Ber om tilleggsinformasjon - Dispensasjonssøknad, gnr. 58, bnr. 177, Alver kommune. Omsynssone H570 Den indre farleia - Kulturlandskap av nasjonal interesse.

Vi viser til dykker brev av 03.04. 2020 med søknad om dispensasjon i ovanfor nemnde sak. Seksjon for kulturarv i Vestland fylkeskommune vurderer saka som regionalt kulturminnemynde. Søknaden gjeld riving av eksisterande våningshus og løe, samt oppføring av nytt bustadhus og tilkomstveg.

Figur 1. Utsnitt av Innsendte situasjonsplan

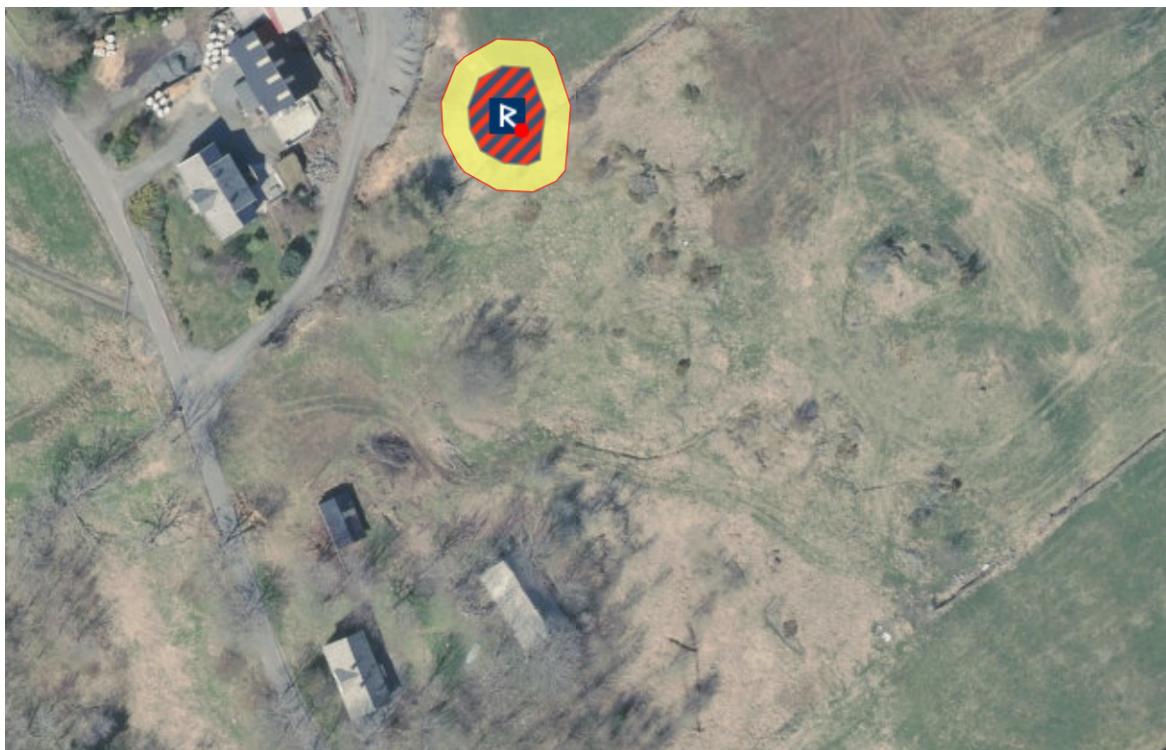
Like ved den omsøkte vegen og i nærleiken av omsøkte nybygg ligg eit automatisk freda kulturminne, ein gravhaug frå jernalder med Askeladden id. 45456. Det automatisk freda kulturminnet er ikkje vist i søknad som er sendt inn. I denne saka skal vi vurdere om summen og omfanget av tiltaka vil endre området sin karakter/landskapsrom i ein slik grad at dei vil vere utilbørleg skjemmande for det automatisk freda kulturminnet, jf. kulturminnelova § 3. For å kunne vurdere dette må saka vere tilstrekkeleg opplyst før me kan gje vårt fråsegn.

Vegen som er vist på innsendt situasjonsplan har eit stort omfang. Vi kan ikkje sjå at breddene og den totale lengda til vegen er vist. Delar av vegen er òg vist ut i marka, vekk frå det omsøkte nybygget. Så langt vi kan sjå vil omsøkte plassering av vegen krevje terrengeinngrep. Omfanget av desse inngrepa må visast på målsatte snitt - teikningar og på målsatt situasjonsplan.

- Ei utgreiing som vise behovet for den delen av vegen som går ut i marka nord for omsøkte nybygg.
- Ei utgreiing som viser behovet for ein veg av eit slikt omfang i tilknyting til omsøkte bustadbygg.
- Ein målsett situasjonsplan som viser dei ulike breiddene til vegtraseen og den totale lengda. Gravhaugen med tilhøyrande sikringssone skal også visast på situasjonsplanen.
- Eventuelle terrengeinngrep skal visast på snitt teikning(ar), og situasjonsplan.
- Illustrasjonar/foto som skildrar den estetiske verknaden dei omsøkte tiltaka vil ha på gravhaugen, og som visualiserer både nærverknad og fjernverknad.
